OGGETTO: Verifica di assoggettabilità a VIA del “Progetto di centrale termoelettrica nel comune di Pace del Mela (ME) – impianto peaker per bilanciamento rete elettrica” (codice procedura ID4953) – Osservazioni alla documentazione integrativa

Con le presenti osservazioni si intende replicare alle “Controdeduzioni alle osservazioni del pubblico” acquisite dal MATTM il 30/01/2020.

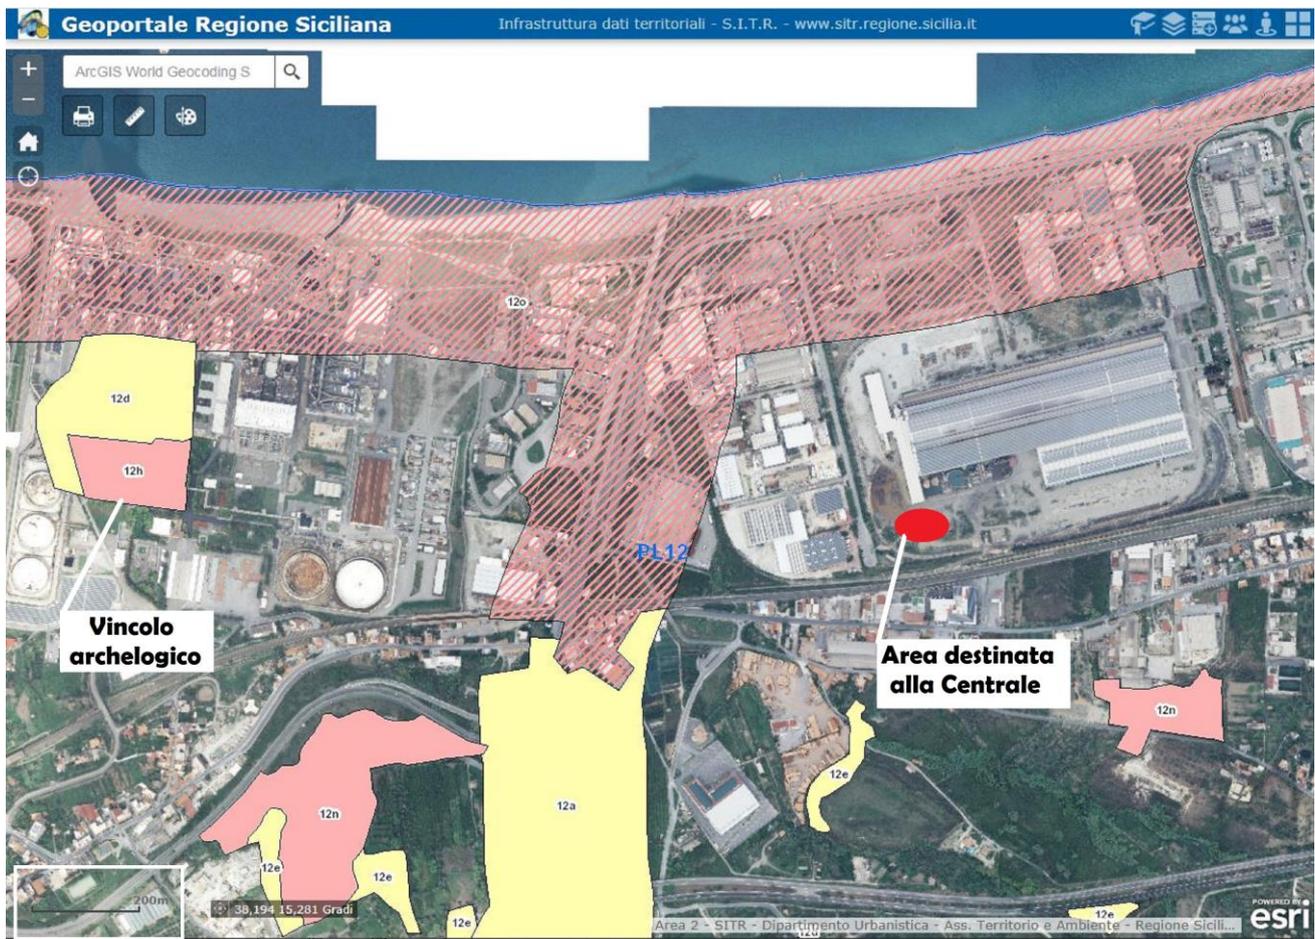
Per quanto riguarda le controdeduzioni rispetto al parere della Soprintendenza di Messina, si evidenzia che l'area di importanza archeologica più prossima al sito di interesse non è situata a più di 5 Km di distanza, come erroneamente asserito dal proponente, bensì in C.da Archi a circa 1 Km di distanza, come può essere facilmente desunto dal seguente estratto cartografico:

Infatti le aree di interesse archeologico più prossime corrispondono ad i contesti paesaggistici individuati nel Piano paesaggistico dell'Ambito 9 come 12h (*"Paesaggio dell'aree archeologiche di Tindari, C.da S. Leo, C.da Parco, C.da Archi, ecc..."*)¹ e 12d (*"Paesaggio dell'aree di interesse archeologico di Torreforte, [...], C.da Archi, S. Domenico, S. Gaspano"*)². Si evidenzia inoltre che l'area archeologica di C.da Archi (individuata nel soprastante estratto cartografico come "12h") è stata "dichiarata di interesse archeologico particolarmente importante" con il D.D.G. n. 249 del 2-2-2017 per la "presenza di un insediamento rurale con annesso impianto produttivo (fornace) di età romana tardo imperiale"³.
